44F-12-005

## 不具合連絡書

8230-5163

ハントリアセンサ'イタシ 090ガ'タ LONG

略図(必要な場合のみ)

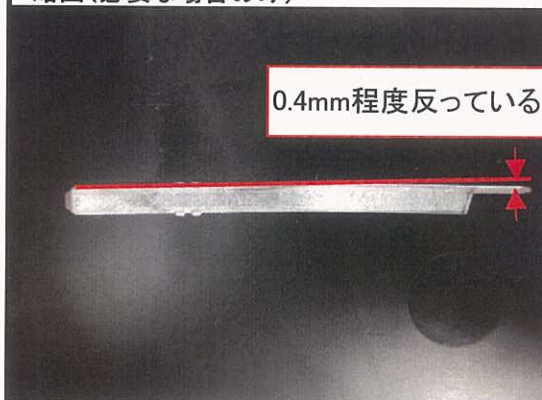
端子反り  
リールの巻き始め(内側)で、治具に挿入できない事象が多発。  
醜いもので0.4mm反っているものもある。
